Ang. Samråd Cementa Slite

Region Gotland inkommer härmed med yttrande över samrådsunderlaget, daterat den 29 juni 2022. Förvarande yttrande innehåller synpunkter m.m. som regionen i huvudsak presenterade vid samrådsmötet den 20 september 2022.

Figur 9. Illustration av de djupa vattenförande lagren. Profilen ligger i rak-öst-västlig riktning. Kalkstenstäckernas form illustrerar en situation då vattenfyllning av de lägre delarna i Västra brottet genomförs. Det röda strecket "Brunnar" illustrerar läget för regionens uttagsbrunnar.

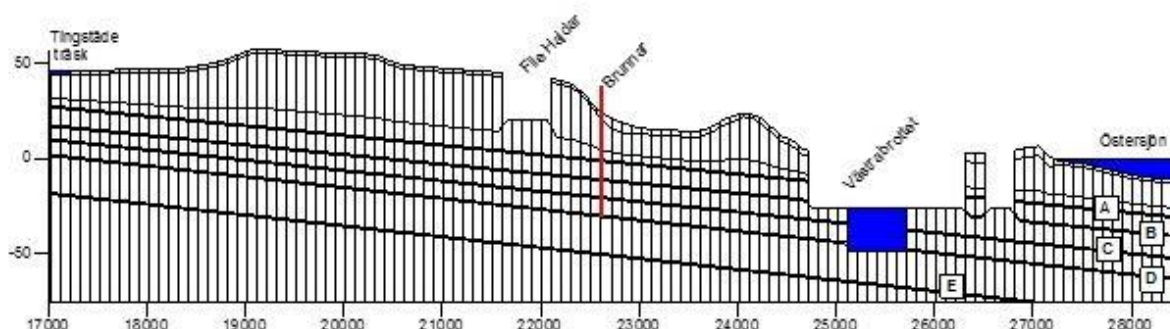
1. Regionen önskar att det i ansökan finns med figurer/kartor innehållande lägena för regionens brunnar, förslagsvis i stil med nedanstående. Det är viktigt att klarlägga lägena i förhållande till kalkstenstäckerna. Cementa behöver ha med något motsvarande figuren nedan. (Figur 6.1 i samrådsunderlaget kan med fördel kompletteras med brunnarnas lägen.)
